改善箇所説明図

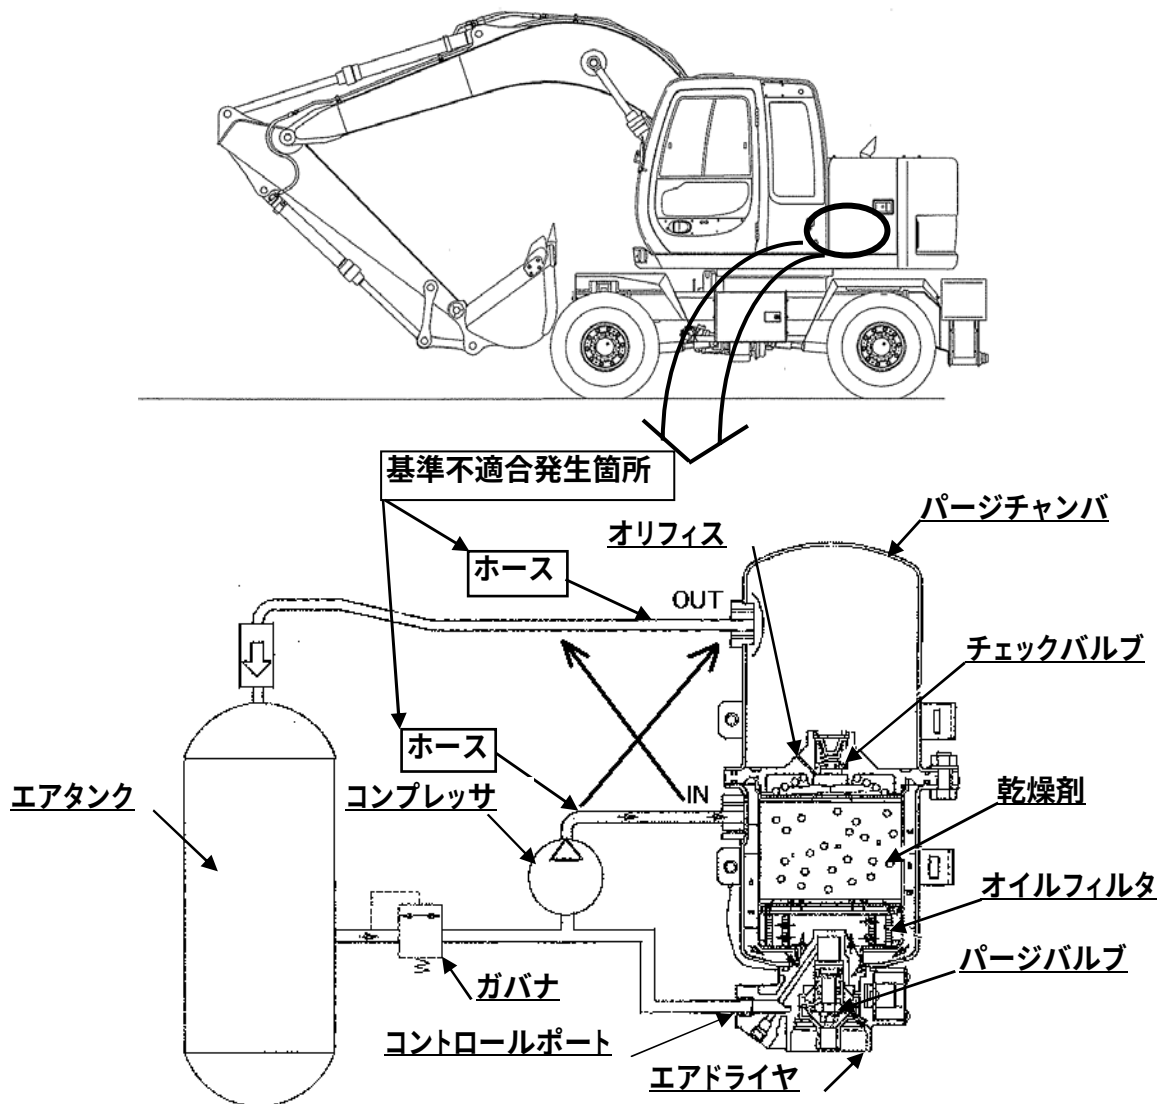
空気式制動装置において、エアコンプレッサとエアドライヤの間のホースを誤装着したため、乾燥されていない空気がパージチャンバ内に送り込まれ、冬季に空気中の水分がチェックバルブとオリフィス部で凍結し、エアタンクに圧縮空気が送れなくなり、主ブレーキが効かなくなるおそれがある。

全車両、エアドライヤホースを正規位置に組替えるとともに、パージチャンバ内の清掃を行なう。
